c) RELAZIONE DI INCIDENZA

nota n. IN/2014/6209 del 24.03.14 del Settore Ecosistema Costiero e Ciclo delle Acque del Dipartimento Ambiente

OGGETTO: Rapporto ambientale e relazione di incidenza per la variante al PTCP e al PTC della Costa relativa ad Ospedaletti

Figura 10: Molo di sopraflutto (foto scattata il giorno 18/10/2012)

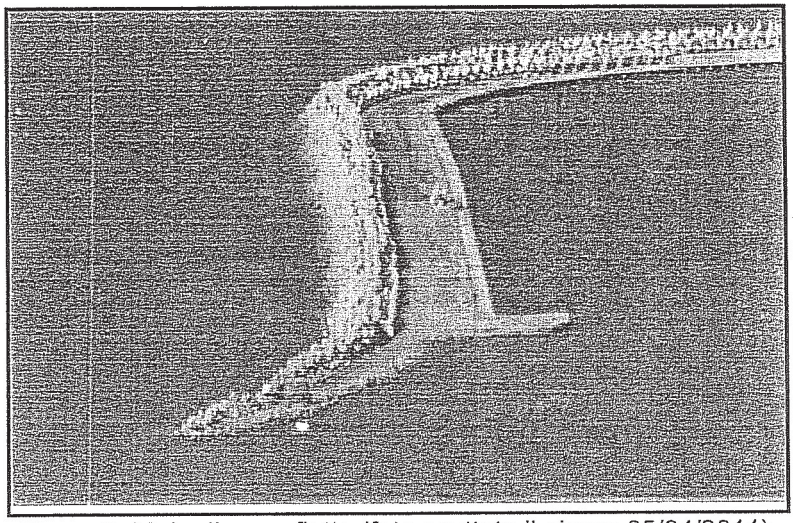
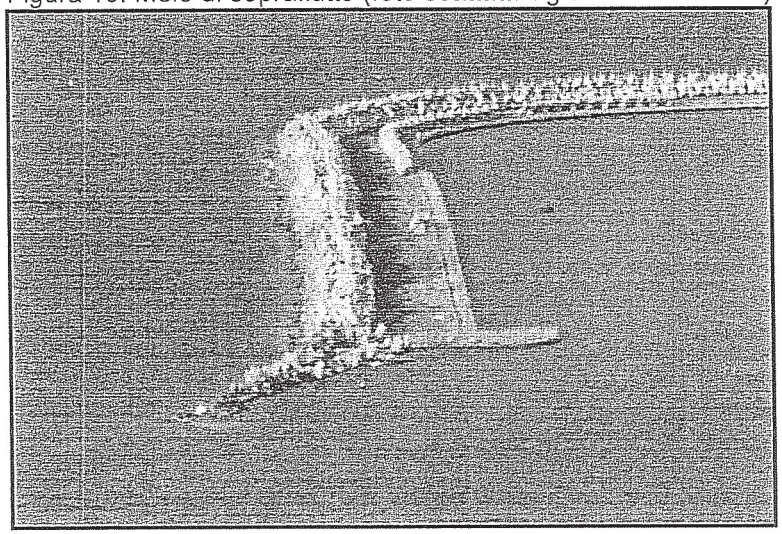
nella foto più recente si può notare un depauperamento del nucleo realizzato fino al ricciolo di testata e nella parte di diga non ancora completata con i massi di artificiali. rispetto allo stato di avanzamento della diga in altezza si può notare che la mantellata realizzata non ha raggiunto la quota prevista dal progetto.

Figura 13: molo di sottoflutto (foto scattata il giorno 18/10/2012)

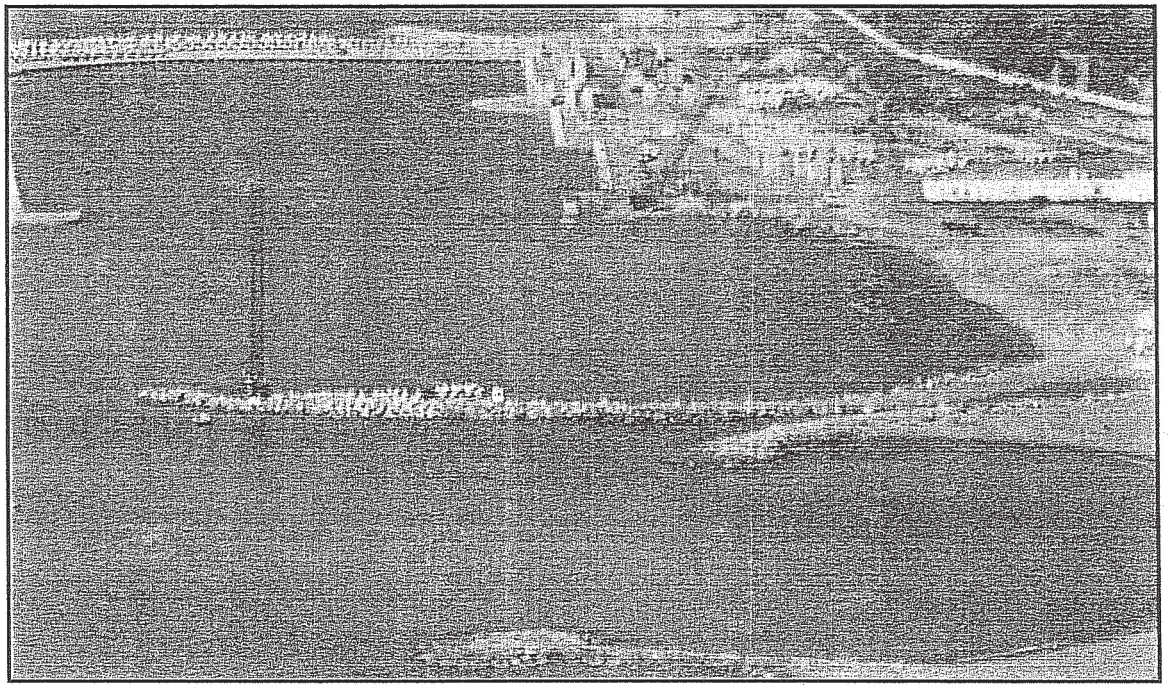
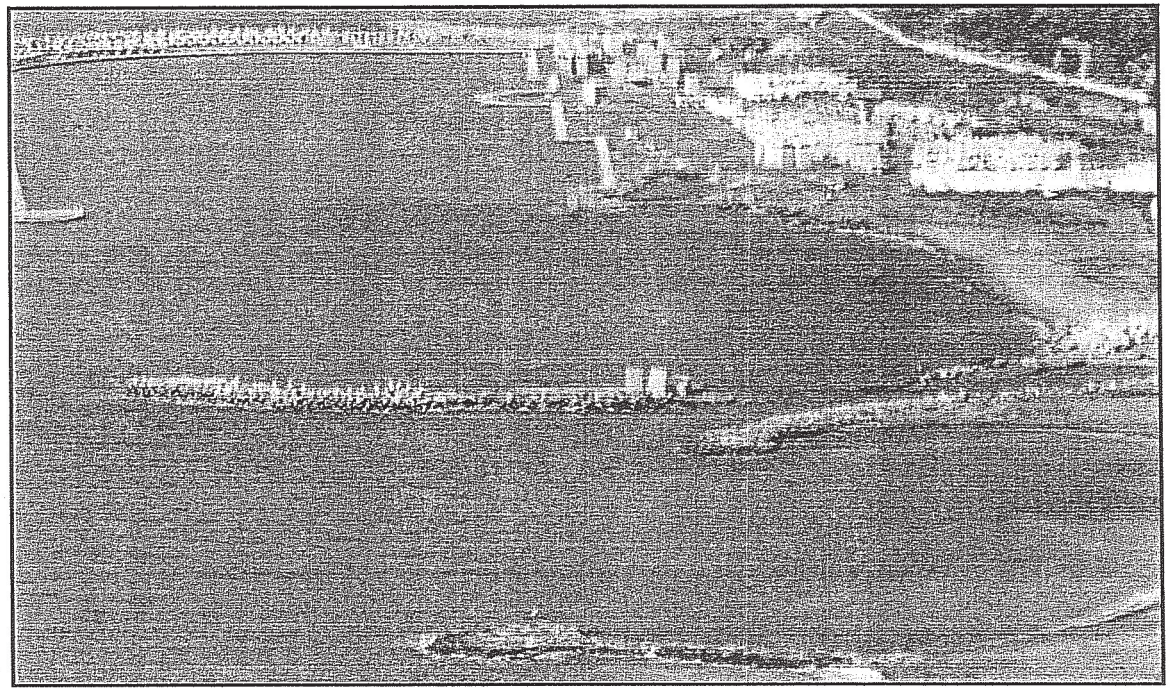
A differenza del molo di sopraflutto l'opera risulta più incompleta al momento in cui sono stati interrotti i lavori; nella foto più recente si può notare che l'opera ha subito alcuni danneggiamenti, specialmente nella parte radicata a terra.

Figura 24: principali opere marittime connesse con la variante al PTCP

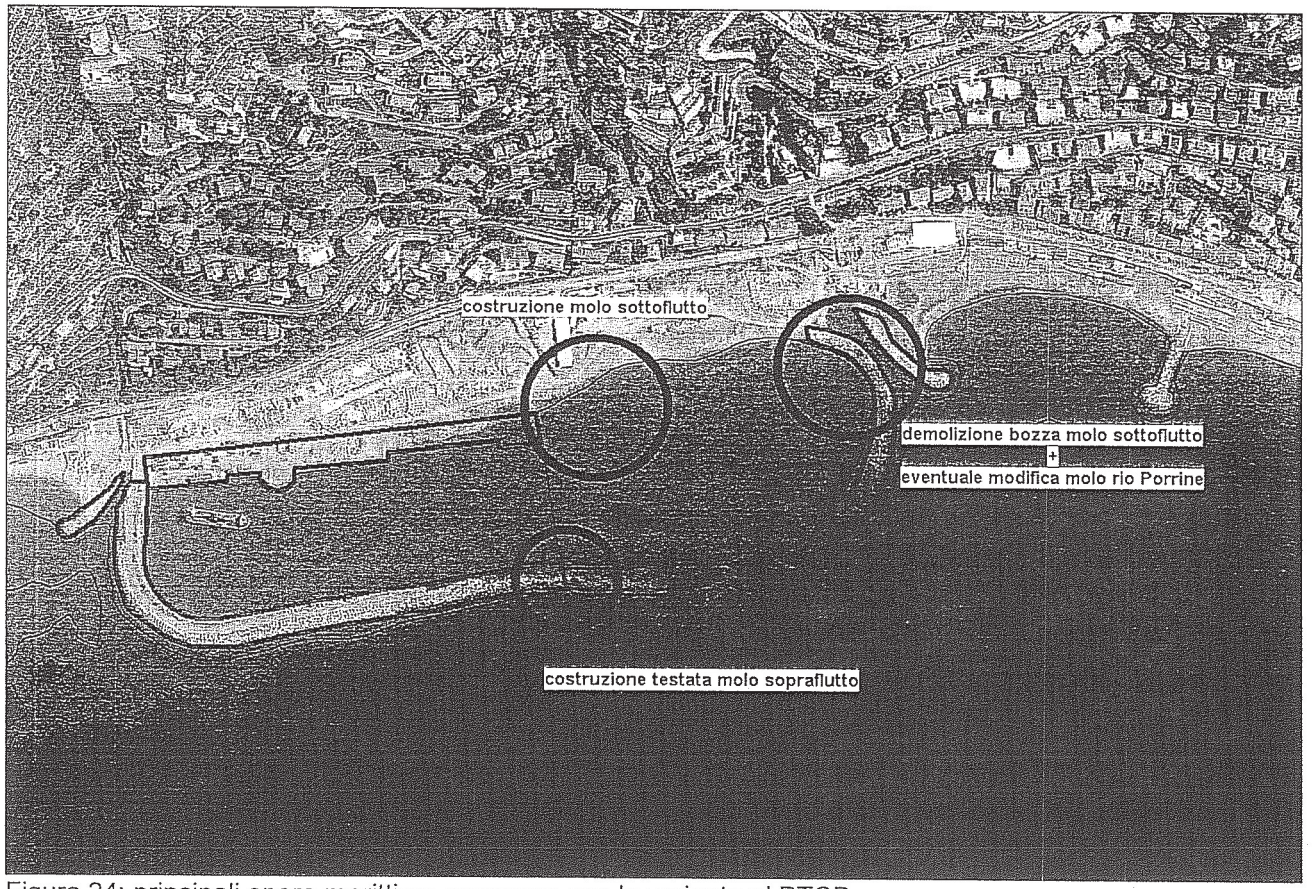
La testata del molo di sopraflutto e il molo di sottoflutto sono opere indispensabili per la funzionalità del porto turistico: fermo restando che la testata dovrà essere adiacente all'attuale ricciolo e che il molo di sottoflutto dovrà rimanere a ponente della foce del rio Pelotta la loro esatta localizzazione, forma, dimensione, dovranno essere definiti principalmente sulla base delle dimensioni delle imbarcazioni previste come utenza dell'infrastruttura nautica e quindi della larghezza dell'imboccatura portuale.

Figura 25: ipotesi di rotazione della linea di costa (in giallo) in assenza del molo di sottoflutto previsto dal progetto originario.

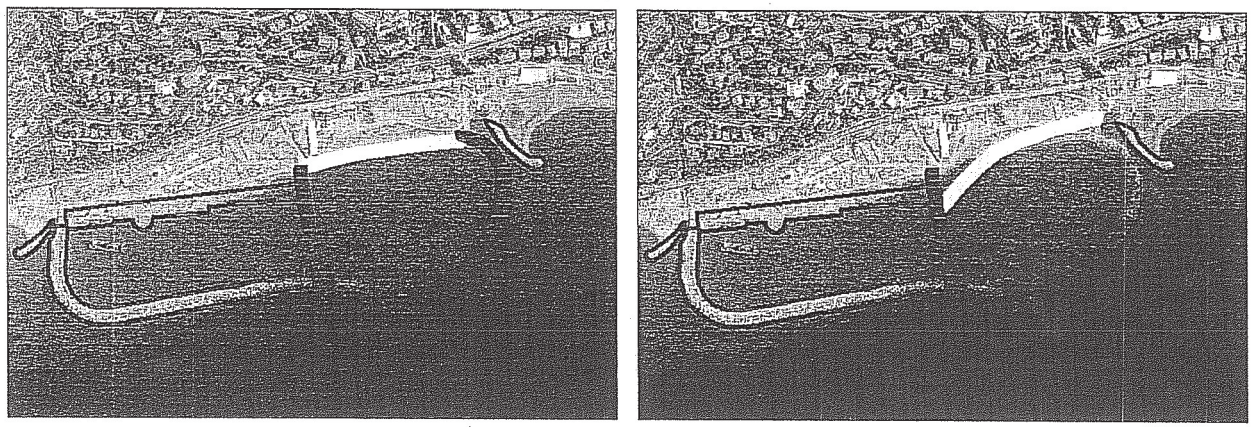
Se la presenza di questa struttura non ha più significato nell'attuale scenario del PTCP ed anzi può essere vista come un elemento di disturbo sulla qualità delle acque (di cui limita il ricambio idrico) occorre peraltro rilevare che la sua demolizione può indurre una modifica dell'assetto morfologico della futuribile spiaggia a ponente del rio Porrine: in presenza dell'azione di diffrazione della testata del molo di sopraflutto è infatti prevedibile una rotazione della linea di costa con incremento della spiaggia in posizione addossata al futuro molo di sottoflutto e depauperamento all'estremità opposta. Di questa previsione è opportuno tenere debitamente conto e verificarne in fase progettuale la probabilità con studi di maggior dettaglio.

Per controbilanciare questa eventualità potrebbe, ad esempio, essere previsto una adeguata modifica dell'attuale pennello in sponda sinistra del rio Porrine.

Riguardo a questo aspetto risulta sicuramente necessario approfondire la natura dei sedimenti presente dietro l'attuale linea di costa: mentre nel tratto di ponente il materiale della ex discarica risulta rimosso o definitivamente confinato dalla banchinatura presente, occorre chiarire la morfologia e la natura del suolo tra la foce del rio Pelotta ed il rio Porrine, esposto al moto ondoso.

Figura 26: Attuale distribuzione del posidonieto (campitura verde); in blu il perimetro del SIC, in grigio le opere marittime realizzate, con relativa etichetta esplicativa.

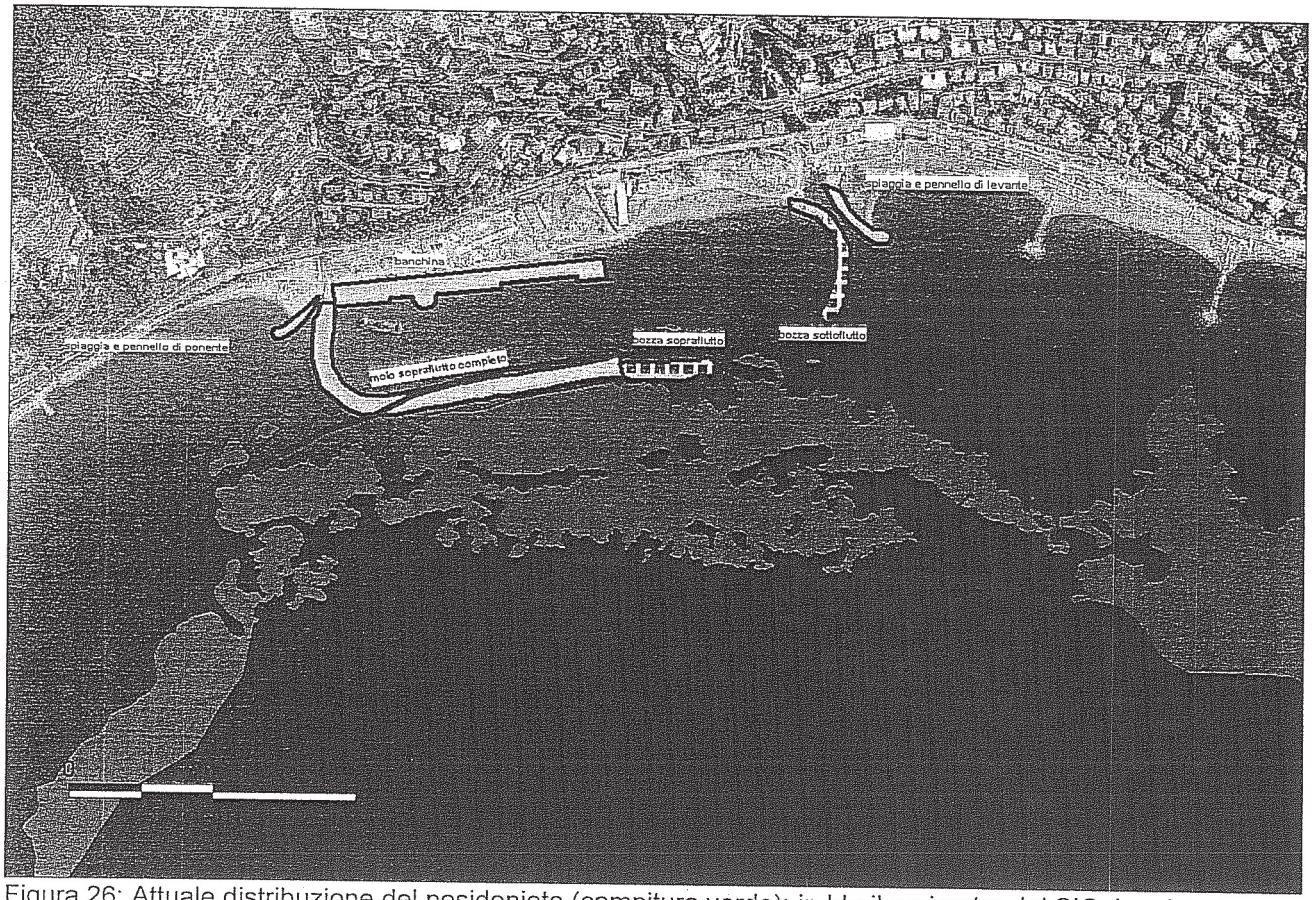
- Il pennello di ponente e di levante, completati, non presentano alcuna interazione con il posidonieto, né prevista in sede di approvazione del progetto, né rilevata nei monitoraggi.
- Il molo di sopraflutto, realizzato per la gran parte e incompiuto nella testata, è l'unico elemento dell'opera che al momento attuale risulti abbia prodotto, nella fase di cantiere, alterazioni sul posidonieto, nei termini già esposti; non risulta che tale interazione possa

ulteriormente svilupparsi, sia nello scenario che la testata del molo sia completata, sia nello scenario in cui l'opera sia lasciata incompiuta, in quanto la zona della testata non è interessata dalla presenza dell'habitat e gli esiti del monitoraggio per l'annualità 2012 non evidenziano danni indiretti dovuti al dilavamento ad opera del moto ondoso dei materiali non ancora debitamente protetti dalla mantellata.

- Il molo di sottoflutto, realizzato solo parzialmente, si trova a maggiori distanze dal posidonieto e non si ravvisano criticità sia nel caso in cui venga completato sia nel caso in cui la sua realizzazione sia oggetto di una rivisitazione progettuale.
- Il banchinamento dell'antico fronte della discarica ha sicuramente avuto un effetto positivo sulla qualità delle acque e dei fondali limitrofi, interrompendo definitivamente il processo di erosione e dilavamento delle rocce scistose del terrapieno che ha condizionato per decenni le acque costiere del paraggio.
- Per quanto riguarda le spiagge di levante e di ponente, ancorché il monitoraggio dei relativi aspetti sedimentologici sia ancora da completare, tutti i dati naturalistici pervenuti confermano le previsioni di compatibilità delle nuove spiagge con la salvaguardia del posidonieto antistante.
